## RELATÓRIO DE CONSTATAÇÃO

**Resposta à solicitação da 39ª Promotoria de Justiça de Goiânia realizada pelo Ofício nº 375/2017**

Atendendo à solicitação do Ofício nº 375/2017 da 39ª Promotoria de Justiça de Goiânia, o CAU/GO efetuou a visita técnica ao Centro de Saúde Conjunto Riviera no dia 19 de junho de 2018, às 9h00m com o objetivo de constatar as atuais condições de acessibilidade do local.

**Figura 93** – Rebaixamentos de calçada – Vista superior **IMAGEM 04** – Rebaixamento de calçada.  
Fonte: NBR 9050/2015 p. 80

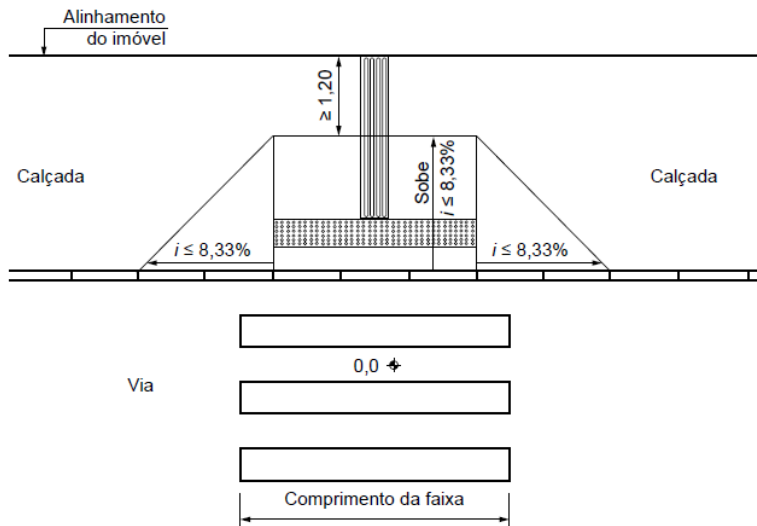
O acesso ao centro de saúde está inadequado. A calçada está com o piso danificado e não há rota acessível com piso tátil (Imagem 02). O rebaixo da sarjeta não está em conformidade com a NBR 9050/2015, não está alinhado com a faixa de pedestres e não há vaga reservada para pessoa com deficiência nem idosos (Imagens 03 a 05).

**IMAGEM 06** – Rampa no acesso a área de atendimento.  
Fonte: João Gonzaga 19/06/2018.

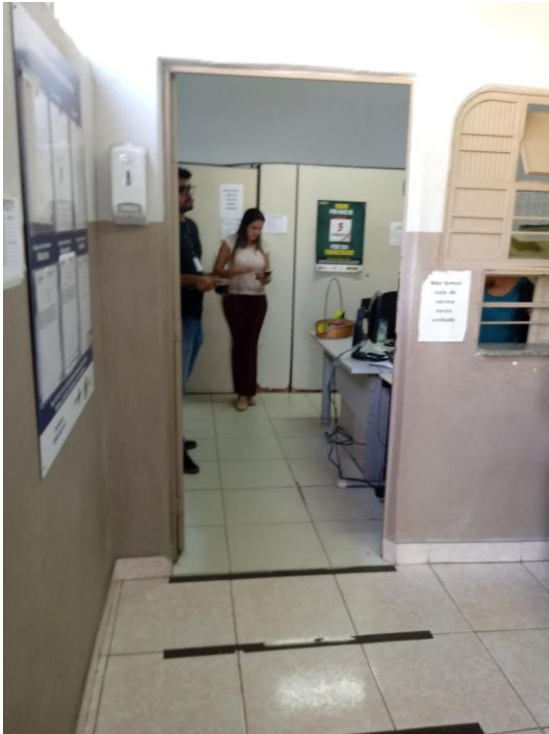
O portão de acesso tem dimensões adequadas para passagem de cadeiras de rodas com 90 cm e não há desnível na soleira. Existe uma rampa suave entre o portão de acesso ao posto e a entrada para a área de atendimentos com declive horizontal também. Este declive pode causar alguma instabilidade para cadeirantes mas é muito brando e não coloca o usuário em risco (imagem 06).

**IMAGEM 08** – Balcão de atendimento.  
Fonte: João Gonzaga 19/06/2018.

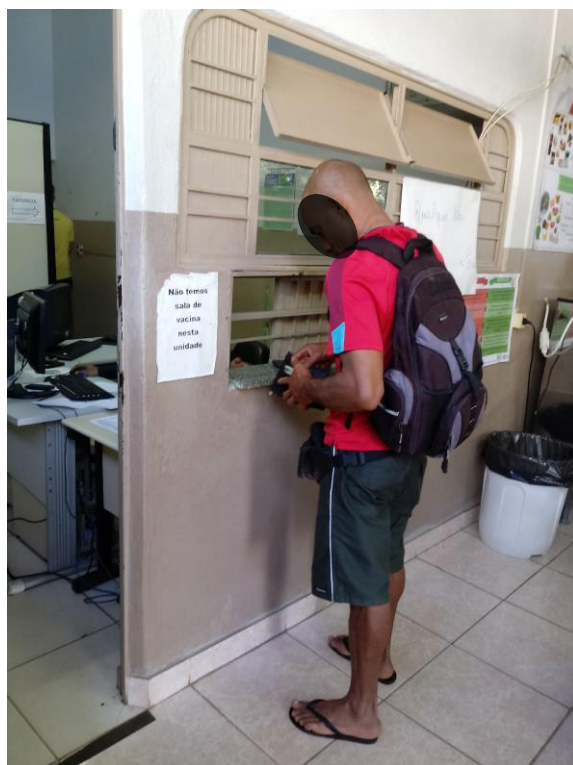
A sala de espera não possui espaço específico para espera de cadeirantes nem idosos ou gestantes. O balcão de atendimento não está em acordo com o normatizado pela NBR 9050/2015: apesar de garantir espaço suficiente para acesso frontal e manobra de 180° de um módulo de referência de cadeira de rodas, ele possui altura superior a 0,85 m (no caso, 1,00 m de altura) e não tem profundidade livre de, no mínimo, 0,30 m para permitir o avanço das pernas sob o balcão.

**IMAGEM 11** – Banheiro público.  
Fonte: João Gonzaga 19/06/2018.

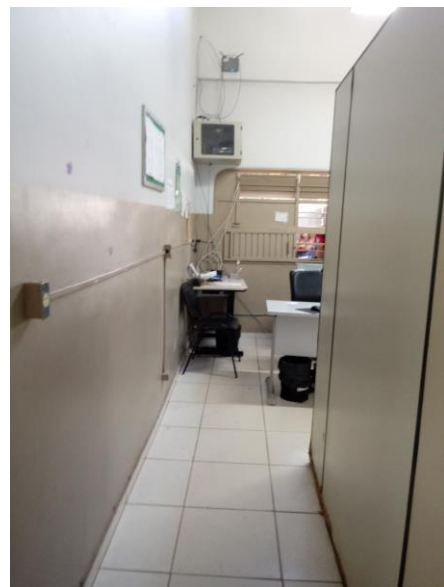
Na sala de espera tem um sanitário e ele tem dimensões acessíveis, porém, a porta tem somente 0,75 m de largura (Imagem 09) – inferior ao mínimo necessário que é de 0,80 m – e só tem uma barra de apoio, que está instalada de forma equivocada, fora de norma (Imagem 10). A bacia sanitária está muito baixa, com somente 0,40 m quando o ideal é entre 0,43 e 0,45 m (Imagem 10). A pia não possui barras de apoio e a torneira é de giro, sendo que o ideal é de alavanca (Imagem 11). A descarga está a 1,37 m do piso, mais alto que o ideal normatizado que é de 1,00 m, assim como a papelreira que está a 1,40 m do piso quando o ideal, segundo a NBR 9050/2015, é 1,20 m.

**IMAGEM 14 – Deslocamento de 90°.**  
Fonte: NBR 9050/2015 p. 11

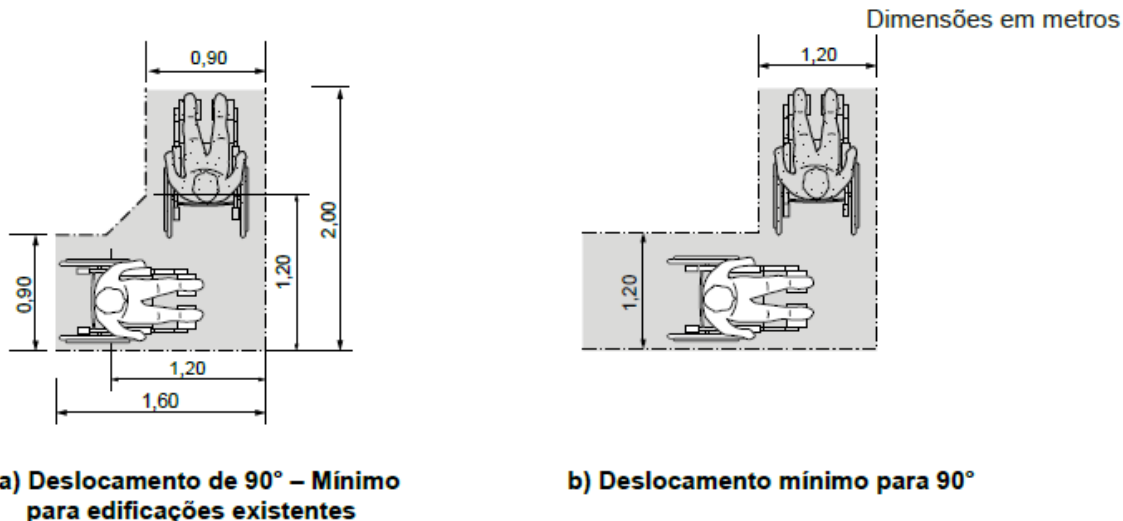
O acesso à sala de triagem é por um corredor configurado pela disposição dos móveis da secretaria e divisórias da sala. O corredor possui 0,90 m sendo ideal para o deslocamento, porém, considerando a necessidade de manobra em 90°, as dimensões não são suficientes para a locomoção contínua (Imagens 12 e 13). O mínimo ideal nos pontos de mudança de direção é 1,20m, conforme NBR 9050/2015 (Imagem 14).

**IMAGEM 16 – Consultório Pediatria.**  
Fonte: João Gonzaga 19/06/2018.

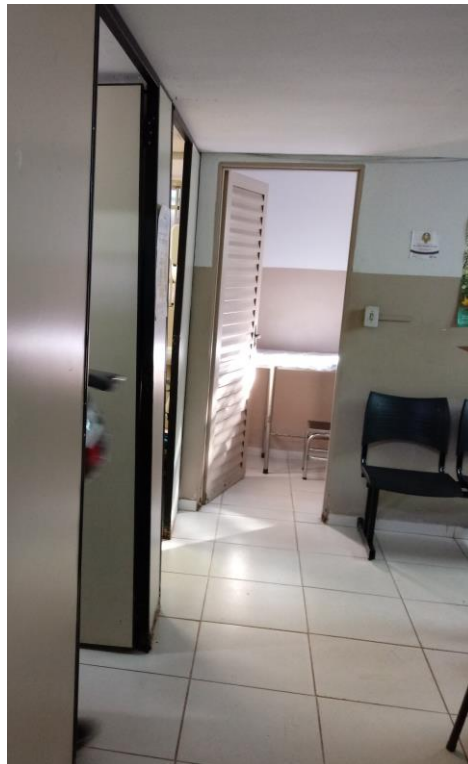
A Sala de Triagem, assim como o consultório de Pediatria, possui portas com vãos adequados, maiores ou iguais a 80 cm (Imagem 15). Porém, a sala de curativo tem porta de apenas 0,75 m e é muito estreita, com somente 1,26 m de largura. Assim, considerando a maca, o espaço para deslocamento e manobra de cadeiras de rodas é inadequado (Imagem 16).
